改善箇所説明図

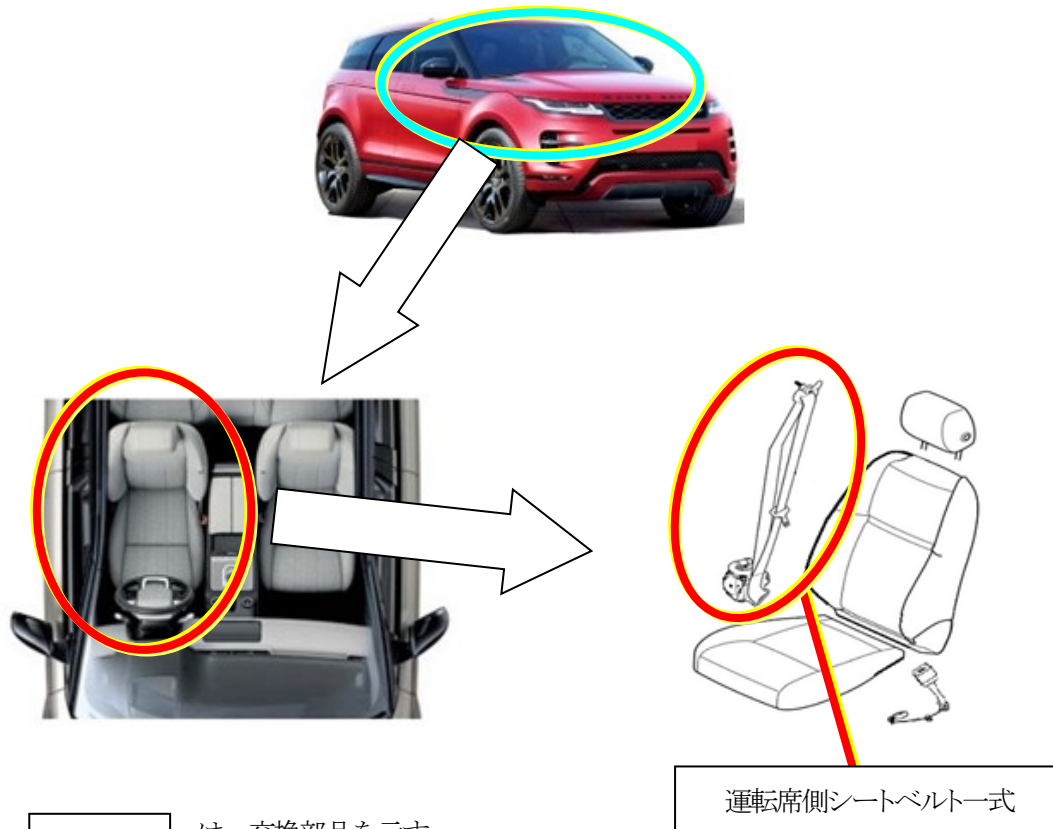
基準不適合発生箇所

運転席シートベルトにおいて、シートベルトリトラクタ（ベルト巻取り装置）の製造が不適切なため、急ブレーキ時等にシートベルトが固定されないことがある。そのため、衝突時に乗員を拘束できず、最悪の場合、乗員が過度の傷害を負うおそれがある。

改善の内容

全車両、運転席シートベルトを点検し、該当するものは運転席シートベルト一式を良品に交換する。
識別：助手席ドアヒンジボルトに白色ペイントを塗布する。
